nr 23 Burgemeester van Tuylkade
schetsontwerp 1e fase 1:500

Rapport BlnG Openbare Ruimte

Projectnaam: Middenberm van Tuylkade

Aanbrengen Stabilizer Van Tuyllkade

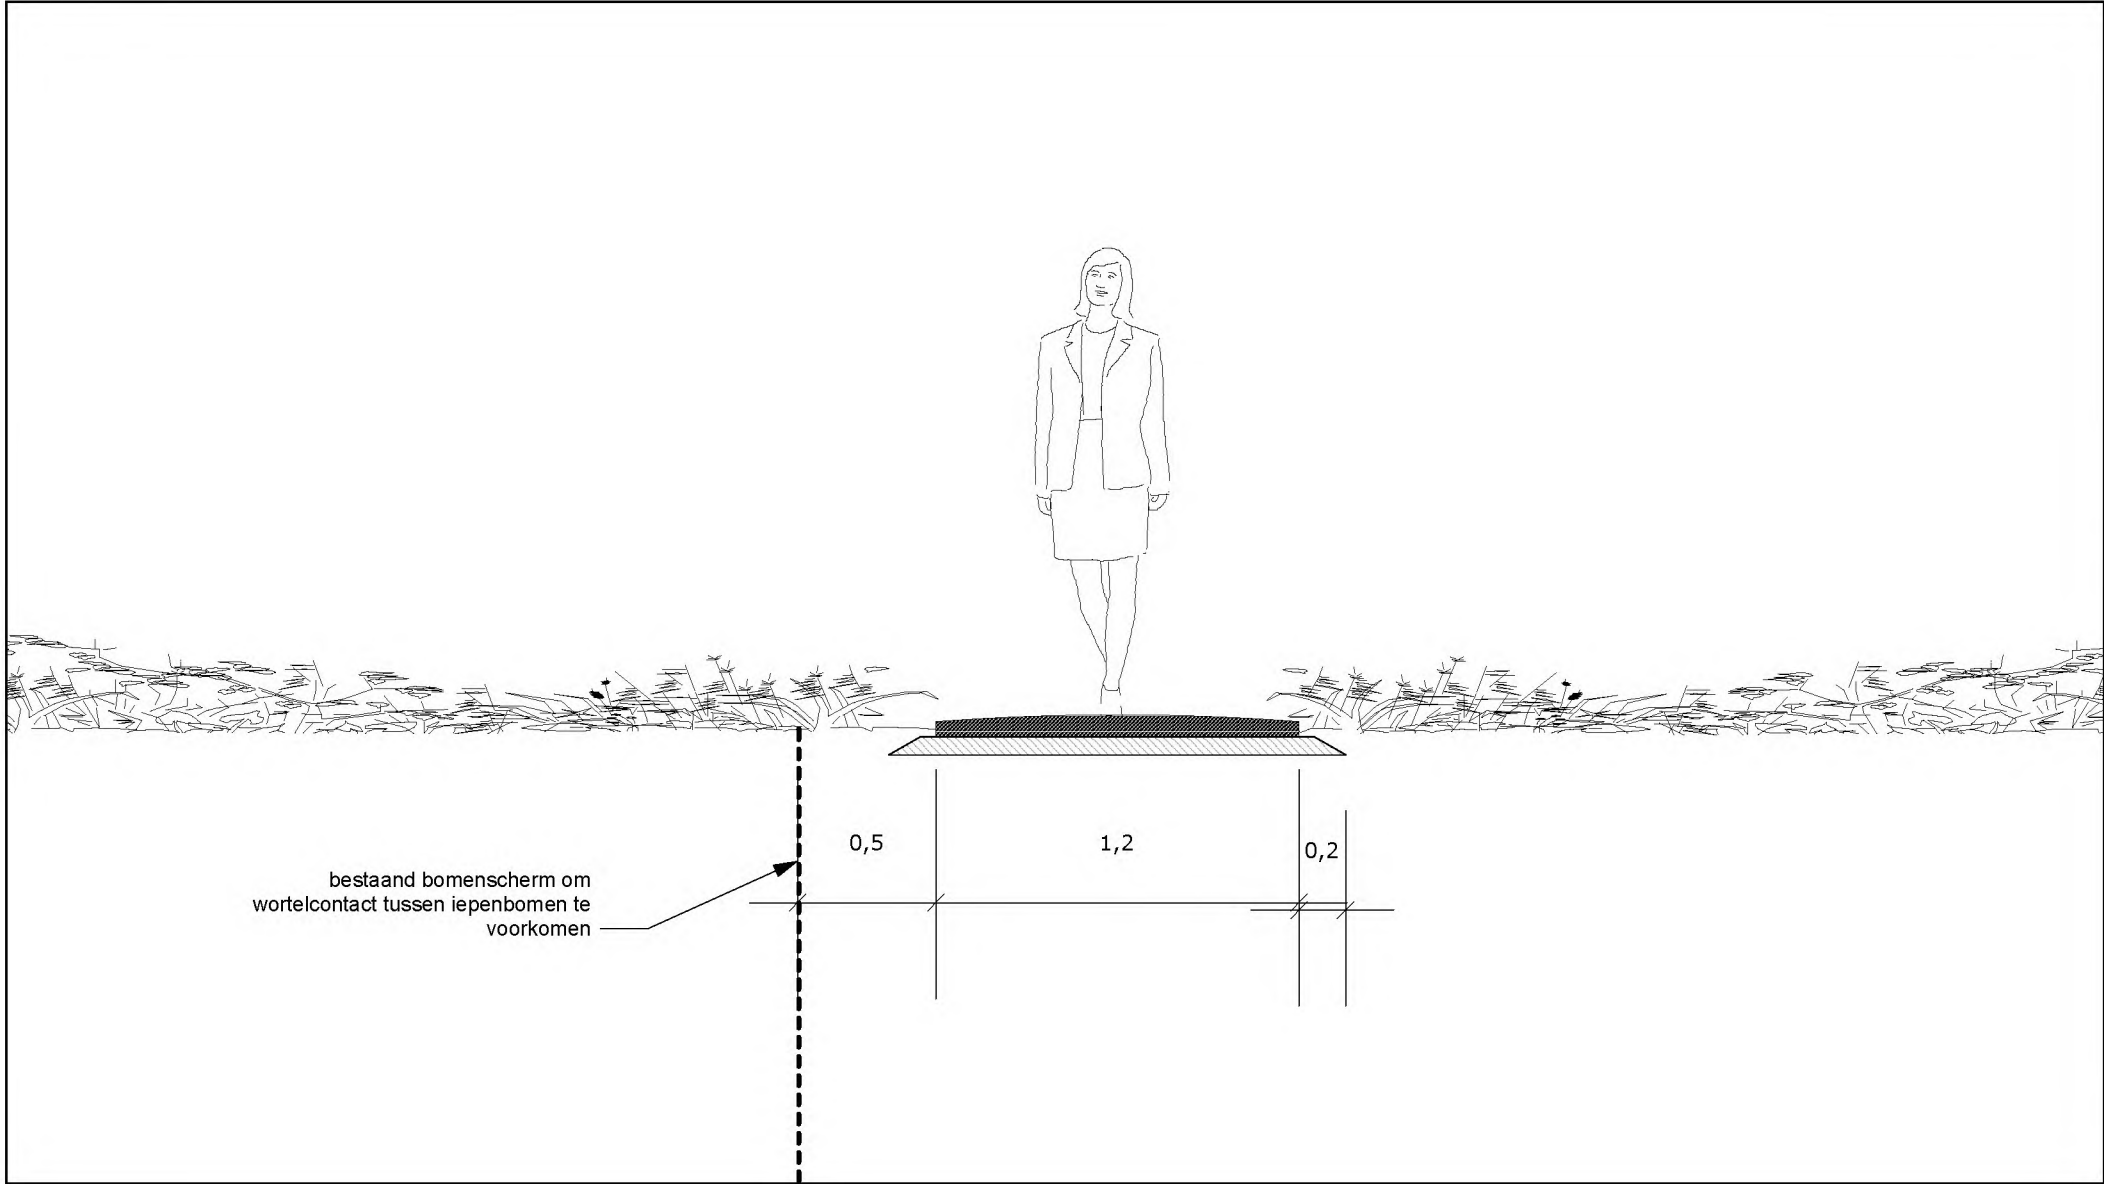
Als het alleen het halfverharde pad is, de volgende vraag: Is deze route goed toegankelijk voor mensen met een handicap en zo nee, is het mogelijk deze toegankelijker te maken? Waarbij ik graag gezegd wil hebben dat het mij goed doet te zien dat de middenberm nu in feite rolstoel, rollator en kinderwagenproof is geworden!

De wortelschermen ter voorkoming van onderlinge besmetting van de iepen zijn ingegraven, zowel in de lengterichting en ook haaks op de rijrichting alles telkens in het midden van de bomen.

Waar het geplande pad moet komen zitten dus ook wortelschermen (dit is geen antiworteldoek). Voor het aanleggen van het pad moet ca. 0,35m/0,40m diep gegraven worden daardoor zullen de wortelschermen beschadigd worden.

Voor het aanleggen van het pad zal tussen de iepen gewerkt gaan worden met machines die zwaar zijn en naar verwachting een deel van de grond verdichten door aanrijden en trillen. De oppervlakkige wortels van de iepen zullen waarschijnlijk afsterven. Afhankelijk van het tijdstip van uitvoeren (*moment van vliegen van iepenspintkever*) bestaat de kans ook nog dat door de beschadigde wortels de iepen vatbaarder worden voor iepziekte.

Door het beschadigen van de wortelschermen wordt de kans groter dat een door iepziekte besmette iep een andere iep via wortelcontact besmet en dat de oppervlakkige wortels beschadigd worden.

Niet akkoord met het aanleggen van het pad.

Alhoewel het haaks staat op het groen tenzij principe zijn we vanuit water en riolering akkoord met het plan.

Het is wel extra verharding, maar deze kan goed afwateren op de omgeving waarbij het niet afvloeit naar oppervlakte water of de riolering.

Het is wel belangrijk dat tijdens de aanleg van het pad de grond naast het pad niet dichtgereden wordt door zware bouwmachines. Het idee hierachter is dat de open structuur van de grond behouden blijft of zelfs indien mogelijk verbeterd wordt.

1^{ste} fase akkoord want geen verkeerskundige consequenties.

Bij evt. volgende fase overleg met de wijkverkeersadviseur (5.1.2E) over eventueel opheffen parkeerplaatsen thv de doorsteken.

Prima ontwerp, als gekozen meubilair volgens handboek is geen overleg nodig, anders even sparren.

We kunnen ons een meer divers beplantingsbeeld langs de van Tuylkade voorstellen en we willen nog kijken (in de projectgroep) of het beplantingsconcept past binnen de visie van Kraaivanger Urbis.

Er staan nu heel veel bankjes in het ontwerp. Graag beperken tot de bijzondere plekken.

5.1.2E 5.1.2E Het pad verspringt nu een aantal keer in de as.

Dit is niet conform het eerder advies van 5.1.2E om de symmetrie als uitgangspunt te nemen. (Zie ook de Visie die Kraaivanger heeft opgesteld.)

Ook ziet hij over het behouden van de symmetrie niets terug in het advies wat 5.1.2E enige tijd geleden heeft opgesteld.

We zijn dan ook benieuwd hoe 5.1.2E /cultuurhistorie hier tegenaan kijkt.

Graag nog nadere afstemming met 5.1.2E hierover!

Mijn conclusie een rechte lijn is het meest fraaie

Als het echt niet anders kan vanwege de bomen vind ik persoonlijk de knikken nog aanvaardbaar mits de materialisering een beetje wegvalt in het gras (zie de twee beelden) en er zo min mogelijk nadruk ligt op het pad.

30-3-2022: reactie akkoord

30-3-2022: reactie akkoord

30-3-2022: reactie akkoord

Doorsnede 1:25

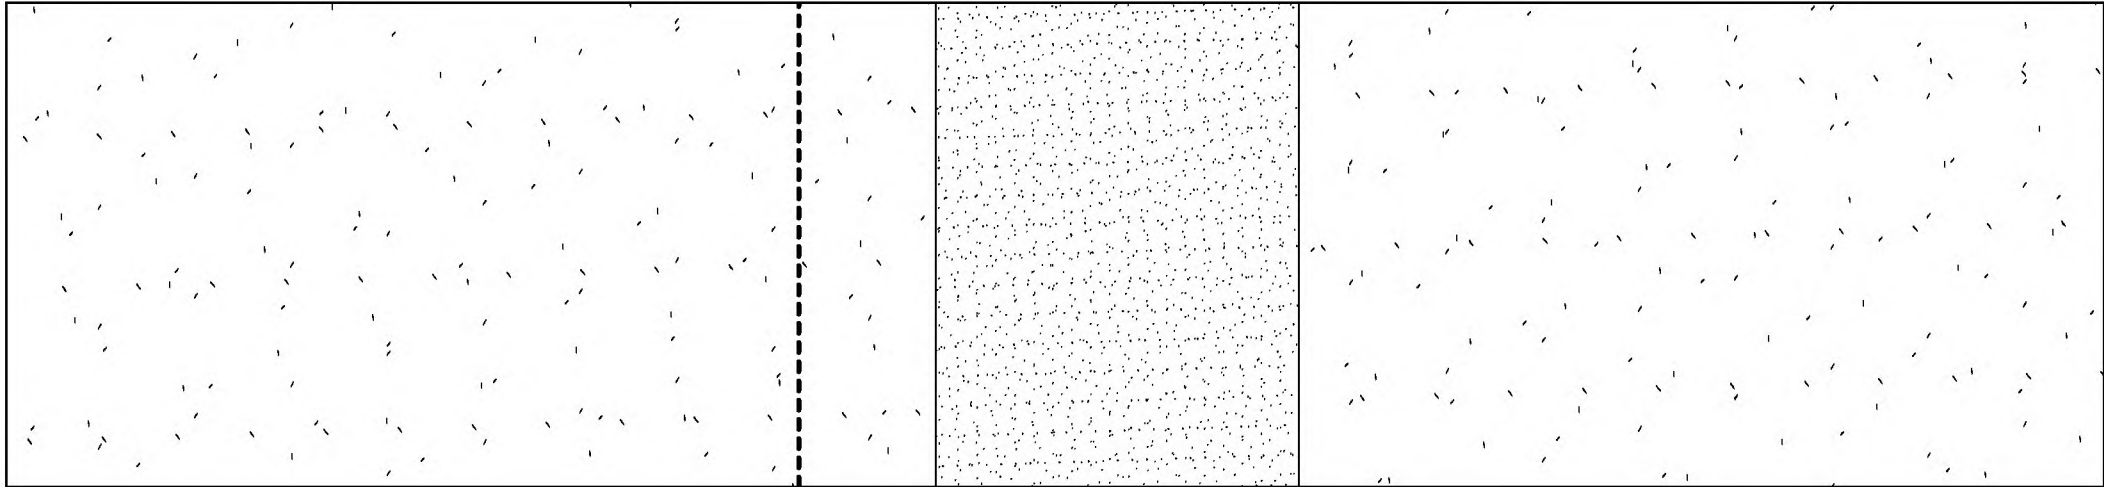
- In mijn beleving komt het pad ongeveer op het laagste punt in het terrein, het terrein is in het najaar/winter nat te noemen. Geen zon en droogt nauwelijks af. Wat doet dit met zo'n dun laagje fundering, stroefheid en mogelijke verweking van Stabilizer.

- Hoe ga ik het pad hier schoon en moddervrij houden. Naast bezoekers zal het pad veelal gebruikt worden door hun 4-voeters, veelal toch hondenbezitters die hier lopen.

- Het materiaal dient hydraulisch verdicht te worden met een trilwals, is hier naar gekeken in relatie tot de aanwezige boomwortels.

Zelf vraag ik me af of er een kantopsluiting nodig is om uitlopen halfverharding te voorkomen?

Mocht dit noodzakelijk zijn dan ook weer zorgen voor minimale diepgang betonband van 5cm dik en 15cm hoog liever dan een zwaardere maat.

Het wegzuigen van de toplaag is af te raden om de volgende redenen:

Een zuigwagen is zeer zwaar en veroorzaakt ernstige bodemverdichting ter hoogte van het wortelpakket van de iepen, dit is niet gewenst.

In de toplaag is vooral fijne beworteling aanwezig, deze fijne beworteling sterft in elke geval af doordat de aanwezige grond wordt vervangen door een fundering voor het pad.

Wat mij betreft mag het gras en de fijne wortels worden afgeschraapt met een graafmachine tot de benodigde diepte van de fundering (maximaal 11cm beneden maaiveld)

Liever zouden wij zien dat de dikte van de funderingslaag wordt afgegraven (zo'n 6 cm tbv de lava) en dan de stabilizer.

Hierdoor komt het pad iets boven maaiveld te liggen, dit heeft mogelijk weer als voordeel dat de randen van het pad niet 'overspoelen' met grond/ gras vanaf het maaiveld.

Dikkere wortels moeten handmatig met de spade worden vrijgegraven om schade te voorkomen. En zo nodig verwijderen dmv afknippen en niet aftrekken.

Mocht dit zo worden aangelegd dan graag budget vrijmaken voor toezicht van een European Tree Technician om schade aan de iepen en wortelschermen te voorkomen.

Geadviseerd wordt om zo licht mogelijke machines te gebruiken voor afvoer van de grond. (mini graver & mini schovel of iets dergelijks) in combinatie met een rijplatenbaan.

Maak aan wegzijde 1 of meer depots (buiten kronen van volwassen iepen) met metalen rijplaten waarop af te voeren grond gestort en op de vrachtwagen geladen kan worden. Daarna kunnen deze depots en rijplatenbaan ook gebruikt worden om aan te brengen materialen (fundering en halverharding) aan te voeren naar het toekomstig wandelpad. *Akkoord, geven we mee als voorwaarde aan de betreffende aannemer.*

Het toepassen van anti worteldoek is geen goed idee. In tegenstelling tot een kunststof wortelscherm kunnen wortels gewoon door anti-worteldoek heen groeien. *We passen geen worteldoek toe.*

- Stabilizer is watverorend en hoe is de ondergrond? Is deze waterdoorlatend? Kun je anders een drain leggen?

- Stabilizer dient wel verdicht te worden. Bijvoorbeeld met een tamdenwals van ongeveer 1500 kg. Het is wel een statische verdichting, geen mechanische. Maar hoe staan de mensen van groen hiertegenover qua wortels? En kan dit ook met de dunnere fundering? Druk je de stabilizer niet weg in de grond?

- Verder is het belangrijk dat je het onder de juiste omstandigheden aan laat brengen. Daarmee valt of staat het succes hiervan. Hier een goede directie opzetten dus!

- Als je een minder dikke fundering aanlegt, kan er eigenlijk geen onderhoudsvoertuigje of stoomvoertuigje overheen rijden. Dat is wel een aandachtspunt.

We brengen het pad tonrond aan met een minimale dikte van 5 cm. Deze dikte van fundering en Stabilizer voldoen prima voor een wandelpad.

Het pad wordt tonrond aangelegd en op het hoogste punt 5cm hoger dan het maaiveld en naar beide zijden aflopend tot vlak boven maaiveldniveau (en opgesloten door grond). We verwachten daarom geen modder op het pad.

Het pad wordt niet hydraulisch, maar statisch gewalst.

Nee, kantopsluiting is niet nodig en heeft alleen een esthetische waarde. We passen het niet toe.

We maken geen gebruik van een zuigwagen; is inderdaad niet nodig.

We willen 8 cm ontgraven, 6 cm lava aanbrengen en 5 tot 7 cm stabilizer aanbrengen. De minimale dikte aan de zijken van het pad wordt 5 cm en in het midden van het pad 7 cm. We sluiten het pad op met grond.

Ja, doen we. Hebben we die zelf in huis?

Het pad komt tonrond net boven maaiveld te liggen. Drainage klinkt overbodig en onwenselijk vanwege het wortelpakket van de bomen.

Zie eerdere opmerkingen.

Uiteraard, en aanbrengen in droge periode tussen april en september.
